REGULAÇÃO RELATÓRIO TÉCNICO DE FISCALIZAÇÃO N. 073/2025 – RTF

**Fiscalização regular no Sistema de
Abastecimento de Água e Sistema de
Esgotamento Sanitário de Igrejinha/RS.**

TERMO DE NÃO CONFORMIDADE (TNC)

TNC N.: 073/2025

REGISTRO 2

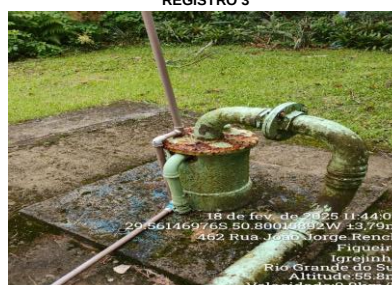
NC	CÓDIGO DA NC	UNIDADE	Poços
9	A2.13	CONSTATAÇÃO	Os poços não apresentam mapa de risco ou outra técnica ou ferramenta apropriada referente a saúde e segurança do trabalho.
GRUPO	PRAZO	NÃO CONFORMIDADE	Não proporcionar a segurança das edificações e dos operadores.
2	180 dias	OBSERVAÇÃO	Poços IGR-01A, IGR-02A, IGR-03A, IGR-06, IGR-09, IGR-10, IGR-12, IGR-13A, IGR-15, IGR-16

REGISTRO 1

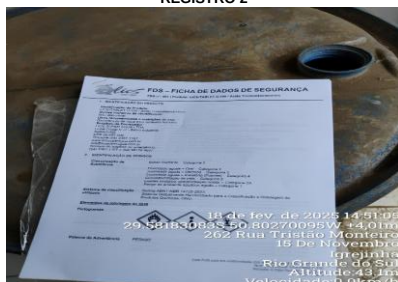
NC	CÓDIGO DA NC	UNIDADE	Poço IGR-06A
13	A2.22	CONSTATAÇÃO	A FISPQ do Fluossilicato de sódio utilizado no tratamento não está disponível na unidade.
GRUPO	PRAZO	NÃO CONFORMIDADE	Não proporcionar a segurança das edificações e dos operadores.
2	180 dias	OBSERVAÇÃO	-

REGISTRO 1

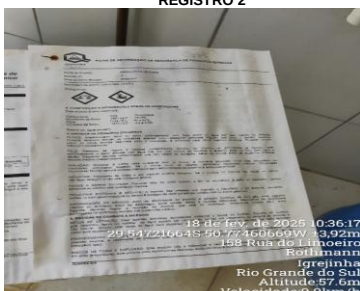
NC	CÓDIGO DA NC	UNIDADE	Poço IGR-09
14	A2.22	CONSTATAÇÃO	A FISPQ da pastilha de cloro utilizado no tratamento não está disponível na unidade.
GRUPO	PRAZO	NÃO CONFORMIDADE	Não proporcionar a segurança das edificações e dos operadores.
2	180 dias	OBSERVAÇÃO	Consta apenas a FISPQ do Hipoclorito de sódio, que não está mais em utilização

REGISTRO 1

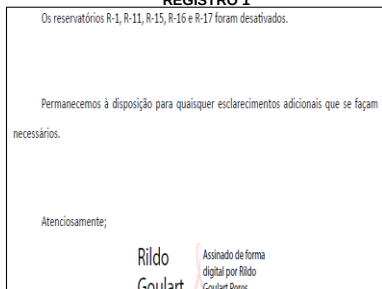
NC	CÓDIGO DA NC	UNIDADE	Reservatório R01 - Fonte
43	A5.11	CONSTATAÇÃO	Ausência de laudo de limpeza do reservatório nos últimos doze meses. O reservatório constava como desativado, mas no dia da fiscalização constatou-se que este estava armazenando água e extravasando.
GRUPO	PRAZO	NÃO CONFORMIDADE	Não prever a limpeza de reservatório de água no intervalo mínimo de um ano.
2	180 dias	OBSERVAÇÃO	Alega-se que a estrutura esteja desativada, porém continua em carga. AGESAN_Anexo_I_-_Item_4.8_Inf.009-2025_Igrejinha

REGISTRO 1

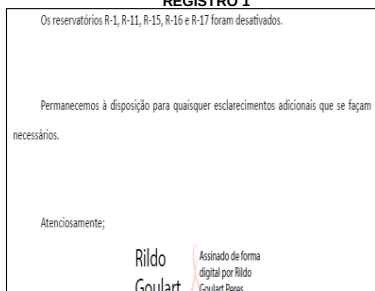
NC	CÓDIGO DA NC	UNIDADE	Reservatório R01 - Fonte
45	-	CONSTATAÇÃO	Apresentar cronograma de retomada das atividades da unidade, ou em caso de desativação permanente apresentar cronograma para remoção completa das estruturas da unidade. A unidade mesmo desativada continua armazenando água e extravasando constantemente. A unidade pode representar risco às estruturas vizinhas devido ao seu estado de conservação e não realização de manutenção adequada por ser uma unidade desativada.
GRUPO	PRAZO	NÃO CONFORMIDADE	Deixar de prestar informações ao órgão fiscalizatório.
2	90 dias	OBSERVAÇÃO	-

REGISTRO 1

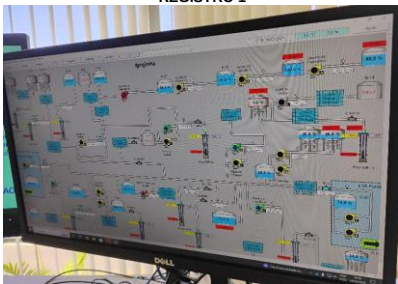
NC	CÓDIGO DA NC	UNIDADE	Reservatório R12 - Mutirão
71	A5.7	CONSTATAÇÃO	Ausência de registros de nível do reservatório.
GRUPO	PRAZO	NÃO CONFORMIDADE	Ausência de instrumento permanente de medição e controle de vazão na entrada e saída do reservatório.
2	90 dias	OBSERVAÇÃO	Reservatório não consta no supervisório, e não foi apresentado registro do histórico de nível do reservatório.

REGISTRO 1

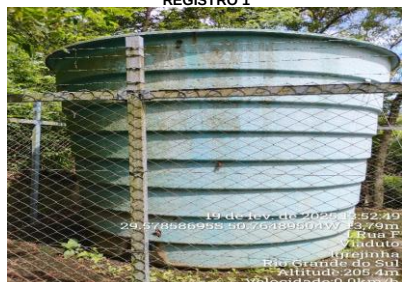
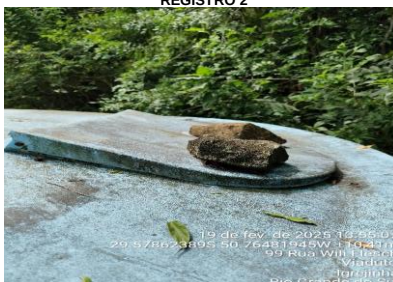
NC	CÓDIGO DA NC	UNIDADE	Reservatório R14 - Deuner
81	A5.5	CONSTATAÇÃO	Dispositivo improvisado para travamento da tampa da abertura de inspeção do reservatório.
GRUPO	PRAZO	NÃO CONFORMIDADE	Ausência de abertura de inspeção fechada com tampa inteiriça dotada de dispositivo e travamento.
2	180 dias	OBSERVAÇÃO	-

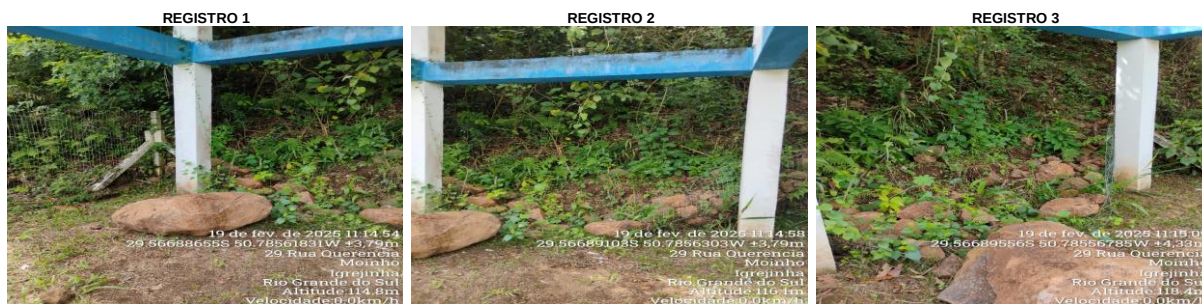
NC	CÓDIGO DA NC	UNIDADE	Reservatório R20 - Corticeira da Serra
89	A5.17	CONSTATAÇÃO	Ausência de estrutura de proteção contra movimentos de massa, presença de massa de solo deslizado dentro da unidade, talude localiza-se muito próximo ao cercamento.
GRUPO	PRAZO	NÃO CONFORMIDADE	Não adotar medidas de proteção contra inundação ou outros eventos extremos para a unidade
2	365 dias	OBSERVAÇÃO	Deslizamento destruiu parcialmente a cerca. Apresentar laudo de estabilidade do talude ou estudo técnico equivalente que indique a necessidade de instalação ou não de medida de redução de risco.

REGISTRO 1

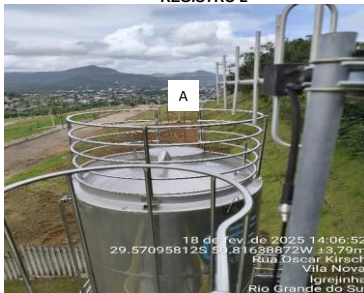
NC	CÓDIGO DA NC	UNIDADE	Reservatório R23 - Veredas
96	-	CONSTATAÇÃO	Não foi possível acessar a parte superior do tanque A da unidade de reservação, devido a presença de ninho de marimbondo/vespa na escada de acesso.
GRUPO	PRAZO	NÃO CONFORMIDADE	Não facilitar à fiscalização da AGESAN-RS o acesso às instalações, bem como a documentos e quaisquer outras fontes de informação pertinentes ao objeto da fiscalização.
3	90 dias	OBSERVAÇÃO	NC presumida uma vez o acesso a parte superior do reservatório não foi possível devido a presença de marimbondo/vespa na escada de acesso.

REGISTRO 1

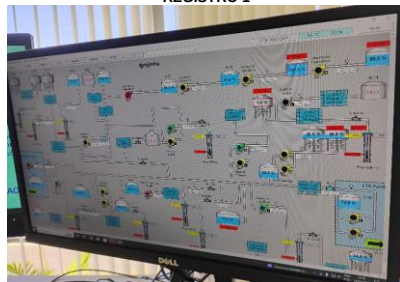
NC	CÓDIGO DA NC	UNIDADE	Reservatório R23 - Veredas
97	A5.7	CONSTATAÇÃO	Ausência de registros de nível do reservatório.
GRUPO	PRAZO	NÃO CONFORMIDADE	Ausência de instrumento permanente de medição e controle de vazão na entrada e saída do reservatório.
2	90 dias	OBSERVAÇÃO	Reservatório não consta no supervisório, e não foi apresentado registro do histórico de nível do reservatório.
